**Análisis del resolutivo SGPA/DGIRA/DG/09965 del
proyecto “Nuevo Aeropuerto Internacional de la
Ciudad de México, S. A. de C. V.” MIA-
15EM2014V0044**

Grupo de Análisis de Manifestaciones de Impacto Ambiental

Unión de Científicos Comprometidos con la Sociedad

Enero 2015

Figura 1. Mapa de usos de suelo y vegetación en el predio del proyecto (mapa II.6 de la MIA).

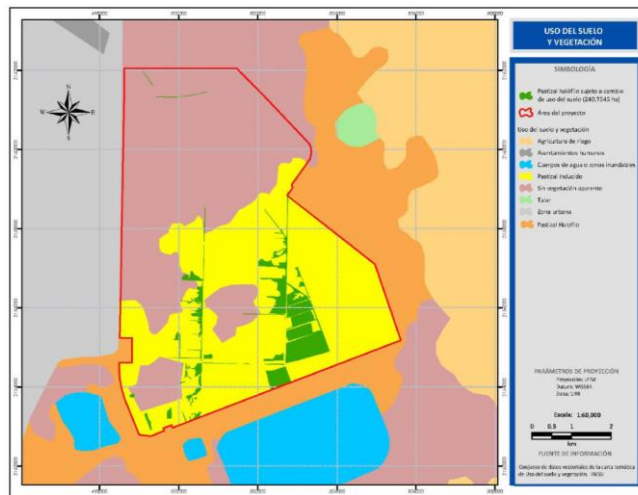
En la MIA, la Tabla II.4 (Uso de suelo y tipo de vegetación en el predio del proyecto) indica que el 42.04% de la superficie del proyecto son cuerpos de agua y zona inundable (Tabla 1). Sin embargo, el mapa II. 6 de usos de suelo y vegetación en el predio del proyecto (Figura 1) no muestra la ubicación de estas zonas dentro del polígono. Por otro lado, en la página IV-66 y en el Mapa IV.10, el promovente afirma que la totalidad del polígono, es decir el 100% del proyecto se encuentra en zona inundable *“al encontrarse en esta zonificación tiene un riesgo muy alto por inundación por lo cual serán necesarias obras y acciones preventivas adecuadas para que no se tenga el riesgo y no cause pérdidas económicas y humanas”* (Figura 2). Esto es de suma importancia debido a que la zona en la que se pretende desarrollar el proyecto es una zona susceptible a inundación de acuerdo con el Plan Estatal de Desarrollo Urbano del Estado de México (Figura 3).

En el párrafo anterior se hacen evidentes las incongruencias en el manejo de la información acerca de la superficie inundable del proyecto. Además, el promovente no especifica las zonas de mayor riesgo dentro del mismo, lo cual impide identificar las zonas de mayor vulnerabilidad y las acciones específicas en caso de contingencia. Un ejemplo del manejo de la información a conveniencia es que al contrastar la Figura IV.4 con una imagen satelital de la zona al inicio de la temporada de lluvias correspondiente al año 2010 se puede apreciar claramente que el proyecto se pretende establecer exactamente encima de la zona con mayor inundación del predio (Figura 4). Esta puede ser la razón por la cual el

Figura 4. Comparación entre la delimitación cartográfica del predio del proyecto y la proyección del "NAICM" (Figura IV.4 de la MIA) (izquierda) con una imagen satelital del sitio correspondiente al 29 de julio de 2010 (derecha) (Google Earth).

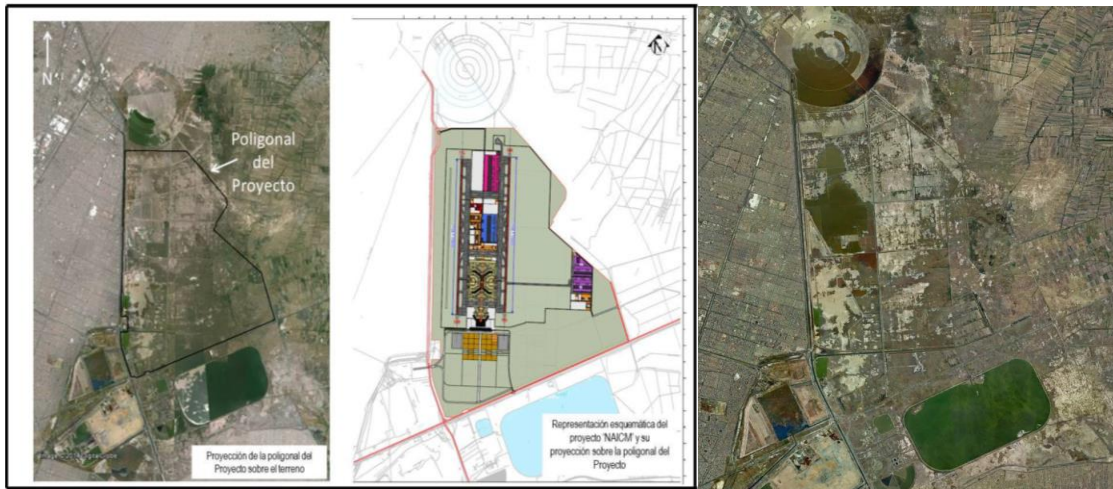
promoviente no declara cuáles son las zonas susceptibles a inundación, ya que de hacerlo, se evidenciaría claramente que un proyecto de esta magnitud resultaría en un riesgo gravísimo.

Figura 5. Cuerpos de agua (Figura V. 11 de la MIA)

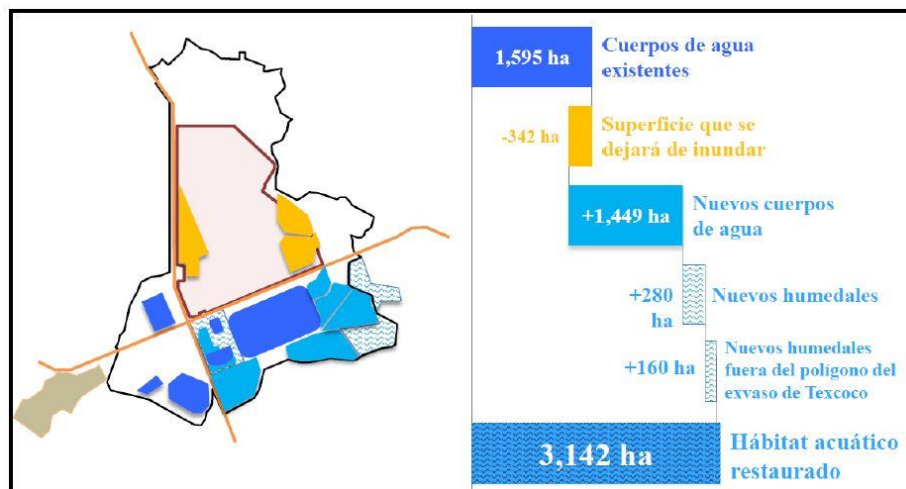
Dentro del Capítulo V (página V-62), el promovente señala “Se duplicará y mejorará la calidad ambiental de los humedales que sirven como hábitat y refugio de aves acuáticas generando más de 1449 ha de nuevos cuerpos de agua, más de 280 ha de nuevos humedales y más de 160 ha nuevos humedales fuera del polígono del Ex –vaso de Texcoco finalmente se restauraran 3,142 ha de hábitats acuático.” La Figura V.11 (Cuerpos de agua) se muestra como ejemplo de esa ampliación y creación de humedales (Figura 5). Sin embargo, no se establece de qué manera la CONAGUA creará y mantendrá estos “nuevos cuerpos de agua y nuevos humedales fuera del polígono del ex-vaso Texcoco”. La única justificación que usa el promovente para verlo como una acción de compensación es que el hábitat acuático restaurado será de un total de 3,142 ha. La información técnica que el promovente deliberadamente omite es fundamental para conocer la viabilidad de las acciones propuestas y su mantenimiento a mediano y largo plazo. Sin embargo, el resolutive en su condicionante 6 se limita a solicitar información adicional principalmente del seguimiento de las obras. No cuestiona la omisión completa de los detalles técnicos para la creación de estos cuerpos de agua y si serán suficientes como medida de compensación.
